Modulo per la presentazione delle osservazioni per i piani/programmi/progetti sottoposti a procedimenti di valutazione ambientale di competenza statale

Sindaco del Comune di Castel Viscardo

ID: 8939 - Progetto di un impianto fotovoltaico denominato "Maag Black Sheep", della potenza di 11,45 MW e delle relative opere di connessione alla RTN, da realizzarsi nel comune di Castel Giorgio (TR).

Legenda di Vincoli paesaggistici (SITAP) L.1497/39

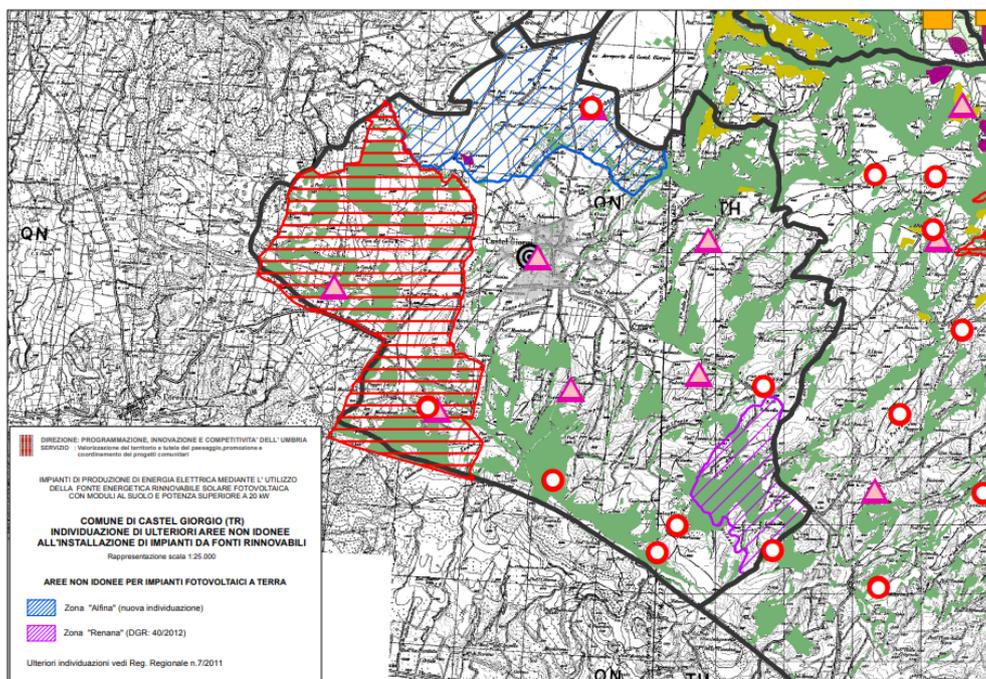
Il progetto per la realizzazione dell'impianto agrivoltaico denominato "Maag Black Sheep" prevede la realizzazione di una sotto stazione di consegna presso la ipotizzata stazione elettrica in loc. Torraccia già prevista nel progetto per l'impianto eolico denominato PHOBOS (vedi procedimento VIA ID 7319), per la quale non è stata ancora acquisita l'autorizzazione unica ai sensi dell'art. 12 del D.Lgs. 387/2003. Tale stazione è ubicata in Comune di Castel Giorgio, a ridosso del confine con Acquapendente, e ricade all'interno della fasce di rispetto come definite dall'art. 20 comma 8 c-quater del D.Lgs. 199/2021, sottese da due vincoli paesaggistici insistenti nei Comuni di Castel Giorgio e di Acquapendente a distanze rispettivamente di km 1,5 circa e km 0,5 circa, come anche illustrato nella cartina derivante dal sito del MIC "[Vincoli in rete](#)" sotto riportata.

Tale osservazione sulle fasce di rispetto prende spunto anche dal parere in merito formulato da uno studio legale e presente sul sito della Provincia di Perugia che ritiene non utilizzabili tali aree
